Bod rokovania: Správa o plnení ročných uznesení po zasadnutí MsZ dňa 16.05.2023

MsR žiada ÚHA, aby pripravil informatívne stretnutie o stave vyhodnotenia pripomienok územného plánu zóny Hrabovo a informatívnu správu o stave prípravy územného plánu zóny Malinô Brdo.

Predkladám pripomienku č.1 k Návrhu / Zadaniu ÚPN Z Hrabovo
V zmysle konzultácie a dohody na UHA 28.03.2023,
tak ako som to predkladal ústne, teraz teda i písomne.

Vec: Zadanie pre územného plánu zóny Ružomberok, Hrabovo - Pripomienky

je vo výreze v prílohe *.png - výrez-časť výkres č.02 + legenda a výňatky z textu :

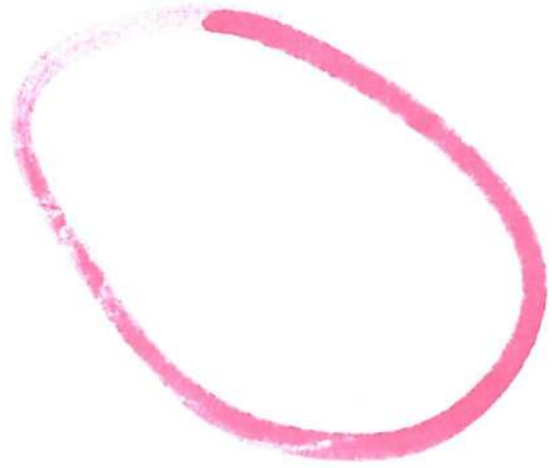
1. Lokalita - Urbanistická časť "H" ohraničená fialovou/ružovou
podfarbená šrafmi : zelenou (plocha lesov)
žltou (športovo-rekreačná plocha)

Fatrapark IV konkrétne plocha F66

Navrhujeme a žiadame, aby pre danú plochu bolo zadané funkčné využitie v širšom kontexte, a to :
Nielen ako "Športovo-rekreačný komplex (športová hala, ihriská, podzemný parking)", ale aj iné dôležité
a podmieňujúce funkcie, a to tak ako plochy a objekty označené ružovo-fialovou (tak ako Fatrapark 1 a 2 alebo
F58, F68-70). Iba tak sa dosiahne investičná návratnosť a atraktivita.

Teda aby takto v budúcnosti mohli objekty na predmetných plochách slúžiť i ako rekreačné zariadenia
(RZCR) samozrejme s vybavenosťou a službami (OV) rovnako ako F58

- OV - ~~športová plocha, športová hala, ihriská,~~
- podzemný parking cca ~~240~~ 180 odstavných a parkovacích stání.
- + rekreačné zariadenia (RZCR) s vybavenosťou a službami (OV) vrátane športovej vybavenosti
 - sála / telocvičňa min s parametrami pre squash/racketball, relaxáciu cvičenie, stolný tenis, lezecká stena, fitness, wellness (pre hostí aj verejnosť)
 - reštaurácia, kaviareň, bar, terasa (pre hostí aj verejnosť)
 - exteriérové prvky náučno-poznávacieho charakteru a atrakcie relaxácie, zábavy a hry pre deti (pre hostí aj verejnosť)

F66 - ŠPORTOVO - REKREAČNÝ **APARTMÁNOVÝ** KOMPLEX —OV— ~~športová plocha, športová hala, ihriská~~

F66 — ŠPORTOVO— **APARTMÁNOVÝ REKREAČNÝ KOMPLEX so športovou vybavenosťou** —OV— ~~športová plocha, športová hala, ihriská~~ - doplnkové športové využitie aj pre verejnosť (OV)

F66 — ŠPORTOVO — REKREAČNÝ **APARTMÁNOVÝ** KOMPLEX

- podzemný parking cca 240 180 verejných odstavných a parkovacích stání OMV.

Navrhujeme zmeniť počet odstavných a parkovacích stojísk upraviť na 2.etapy max po 99 ops pre OMV.

S tým, že 99 je viazaných na ubytovacie jednotky (apartmány v počte max 89) a ďalších 99 je verejných.

Fatrapark IV konkrétne plocha **F66** - objekty označené ružovou fialovou/ružovou čiarkovanou čiarou

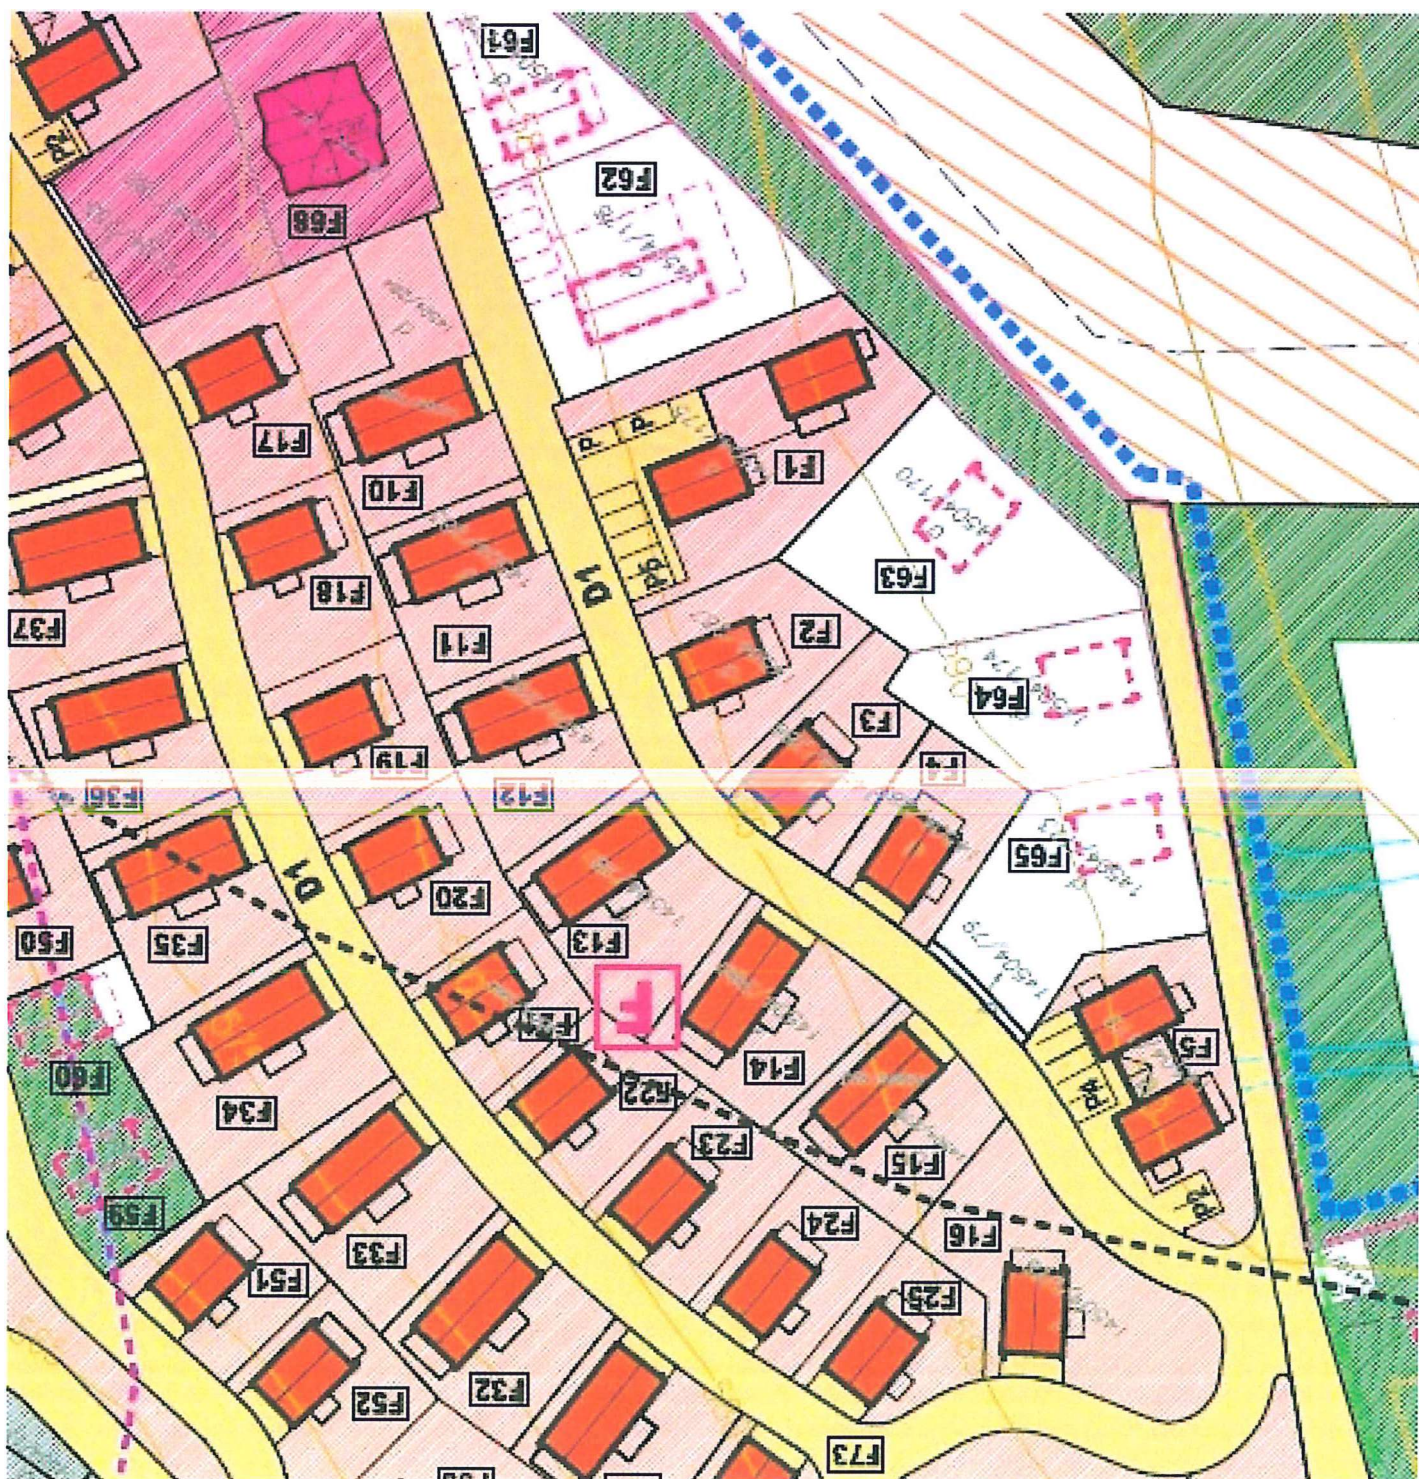
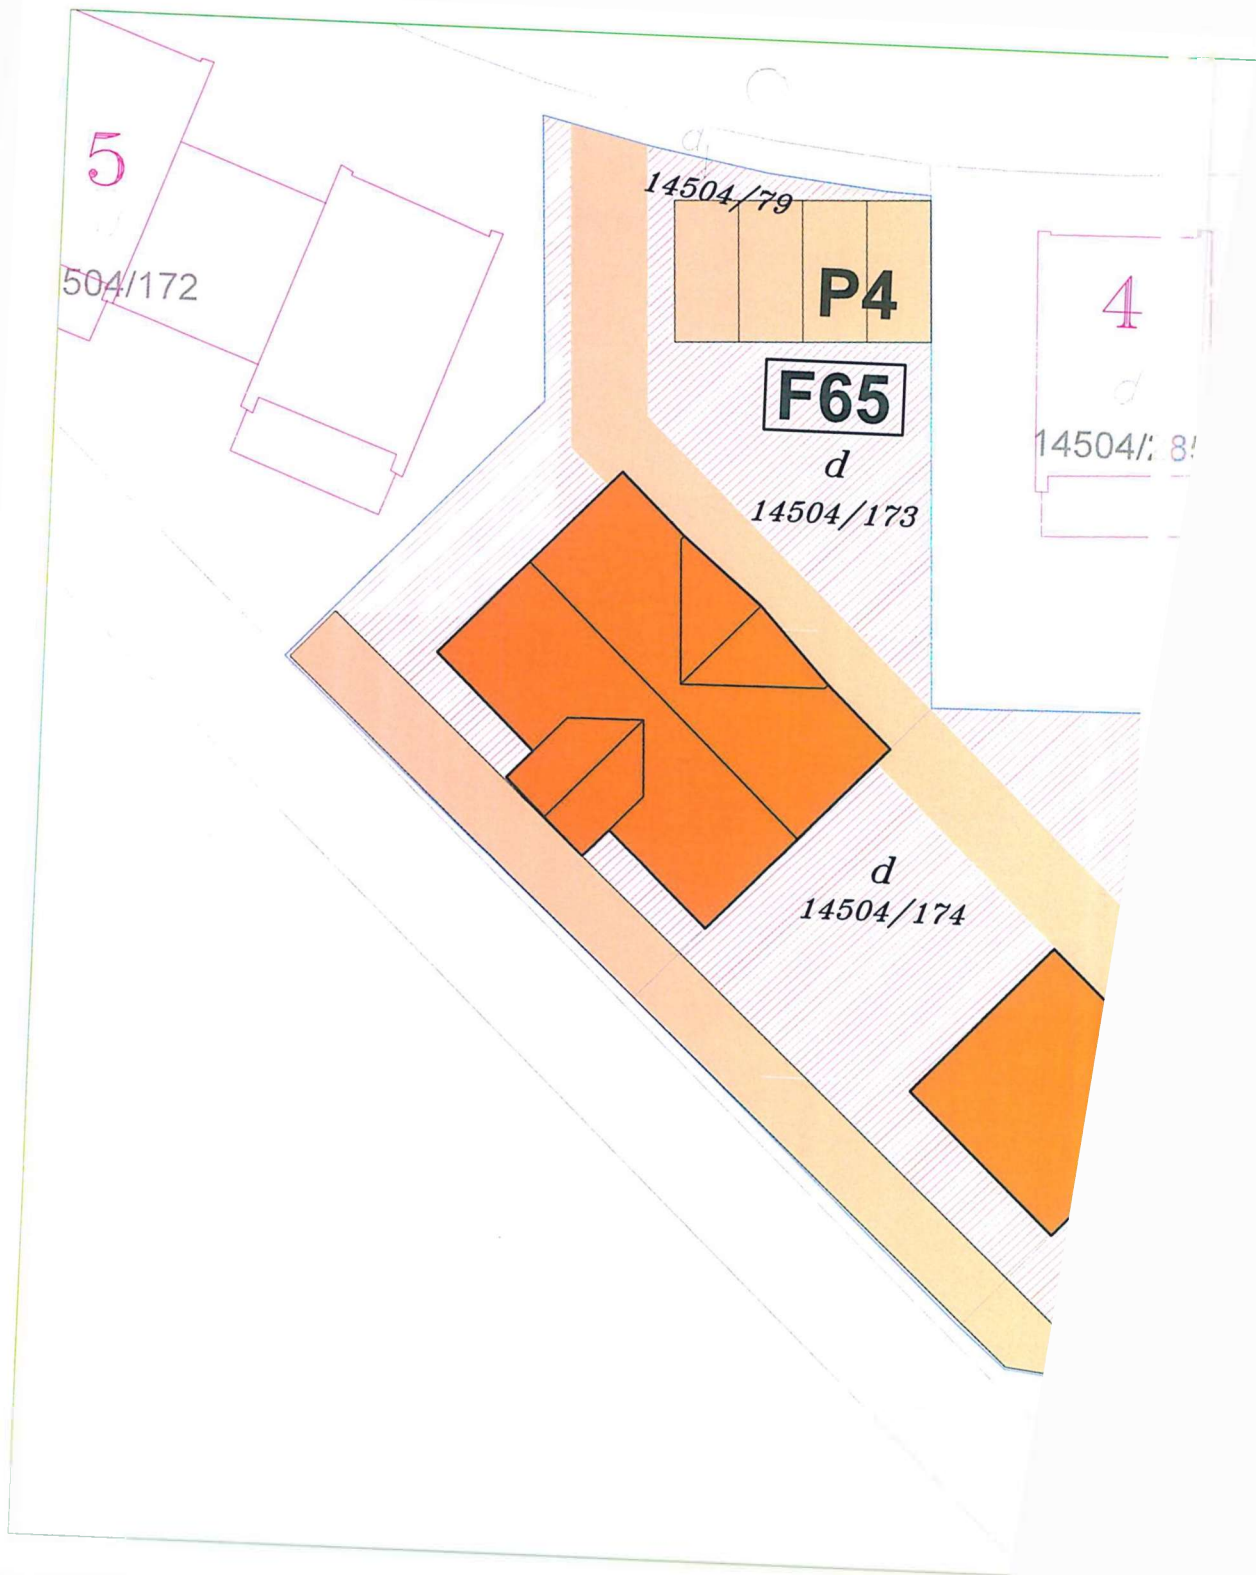
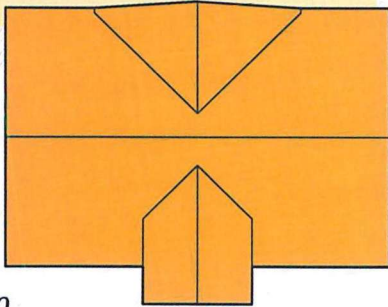
2. Lokalita - Urbanistická časť "Fatrapark III." ohraničená fialovou/ružovou čiarkovanou čiarou
podfarbená šrafmi : hustá červenou (plocha RRD)

Navrhujeme a žiadame, aby pre danú plochu bolo akceptované umiestnenie podľa grafickej prílohy
tohto e-mailu (* .dwg, * .pdf, * .jpg).

Rovnako dôležité je i naznačenie prístupu k objektom, nakoľko tieto objekty patriace jednému
majiteľovi (pozemky vyňaté z LPF) sú dostupné vyznačeným spôsobom.

Taktiež je potrebné v textovej časti ich "prekategorizovať" podľa priloženej korekcie (podlažnosť,
kapacita, parkovanie) do RRD **TYP B** s charakteristikou ako iné susedné a blízke napr. F1,F2,F3,F4
a F61, F62 alebo F35 i F68,F69,F70, resp. nie identická charakteristika ale niektoré parametre
z kategorizácie zodpovedajúce a vyhovujúce pre danú konfiguráciu terénu, prístupu, polohy a rozlohy
spolu 1563m². **Teda vyňať ich z kat. A (menšie) a presunúť do B (väčšie) !**

Odôvodnenie vychádza : z práv vlastníka, deklarovaného dlhodobého zámeru ale hlavne s rešpektovaním
konfigurácie terénu a prístupu k daným stavebným pozemkom,
rovnako v zmysle predchádzajúcich regulatívov a rozhodnutí.

EVIDOVANÉ ZÁMERY ... zmeniť označené **červeným prečiarknutým** so správnym popisom
kategorizácie, viď samostatný odsek - ako je nižšie uvedené ozn. "**SPRÁVNE**" modrým textom

F59 - (1/2/0), **F60** - (1/2/0), **F61** - (1/2/0), ~~**F63** - (1/2/0), **F64** - (1/2/0), **F65** - (1/2/0), ... tu vynechať~~

F63 – (1/2/1), F64 – (1/2/1), F65 – (1/2/1)

Rozdiel: presunutie 3-och objektov z kategórie A do B

Rozdiel: **presunutie 3-och objektov z kategórie A do B,**
to je podstata pripomienky,

*pretože ich usporiadanie v teréne, podlažnosť, parkovanie a lôžková kapacita
úzko súvisí s presunutím z kategórie A do B !*
